改善箇所説明図

基準不適合箇所

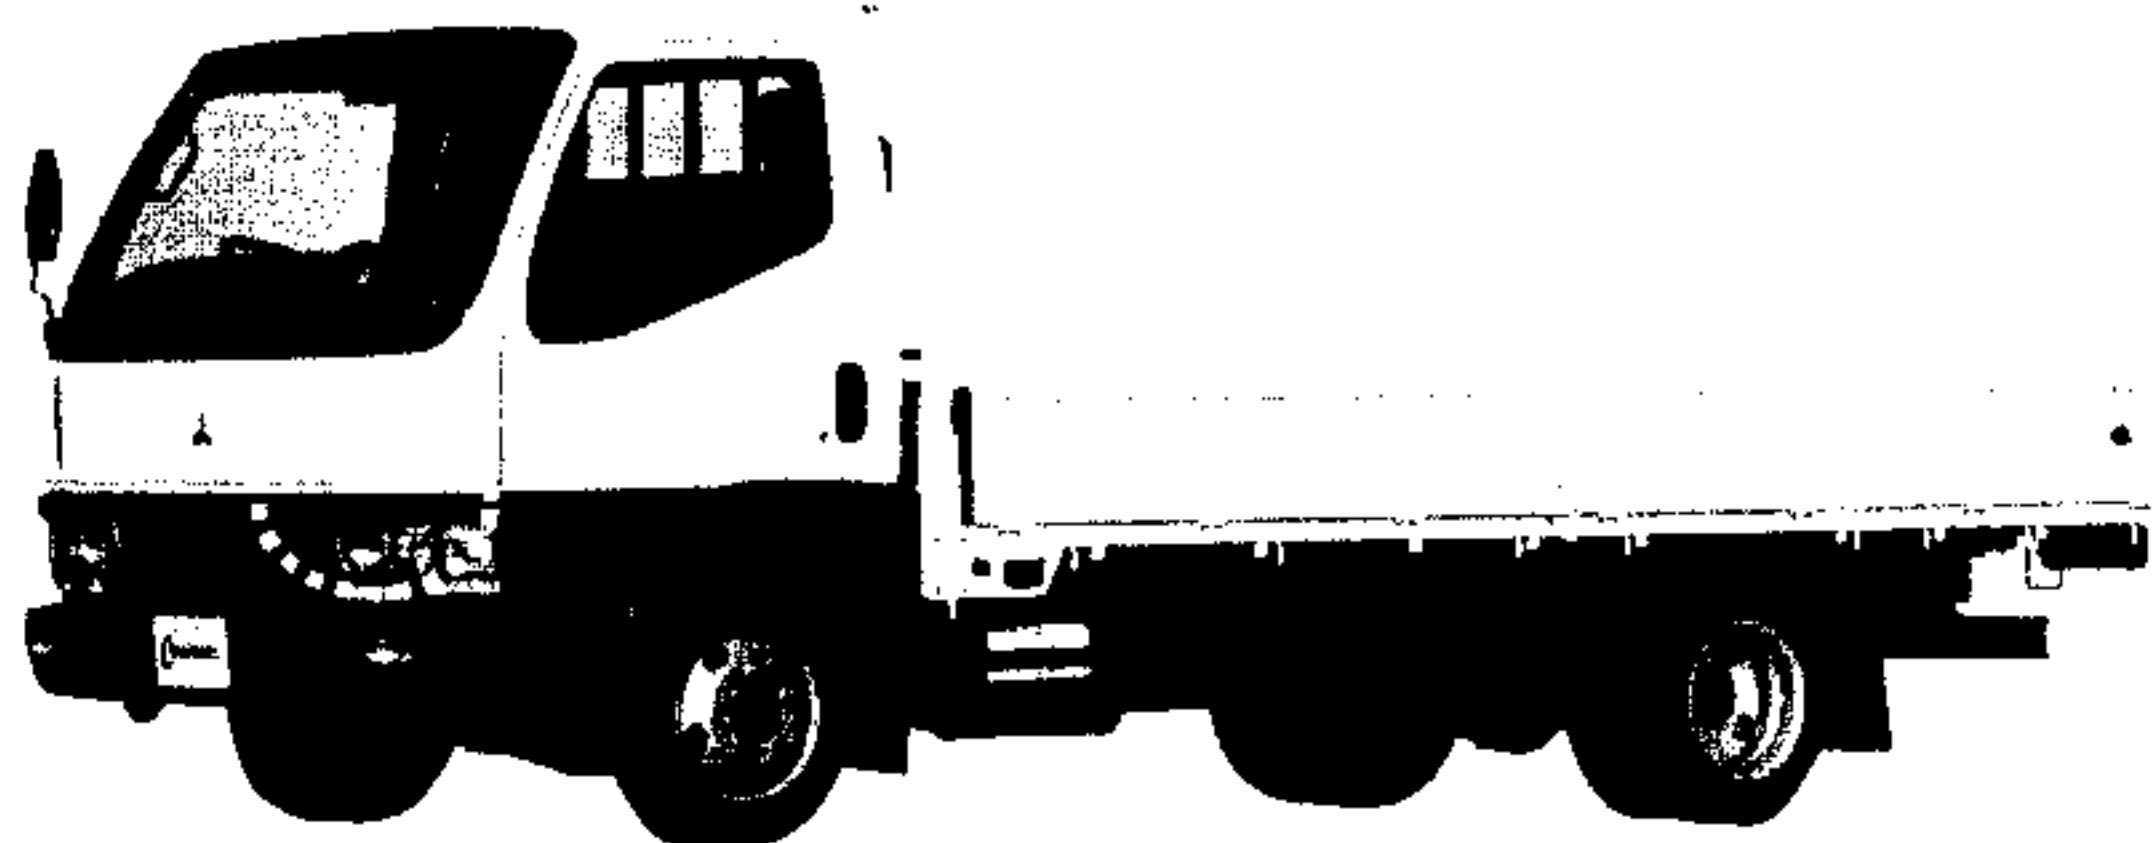
トランスミッション変速用ケーブルの取りまわしにおいて、ケーブルを途中でクランプする固定金具の構造が不適切なため、クランプの取付角度の不良によって、当該ケーブルが局部的に屈曲しているものがある。

そのため、そのままの状態で使用を続けると、ケーブル内部のワイヤが疲労折損し、変速操作が出来なくなるおそれがある。

全車両、当該部の固定金具を対策品と交換する。また、ケーブルが局部的に屈曲していたものについては、ケーブルを新品と交換する。

なお、対策品の全数供給に時間を要するため、当面の暫定措置として、当該固定金具部のクランプの取付角度を点検し、ケーブルが極端に屈曲している場合は、ケーブルを新品と交換すると共に、クランプの取付角度を正しく修正する。
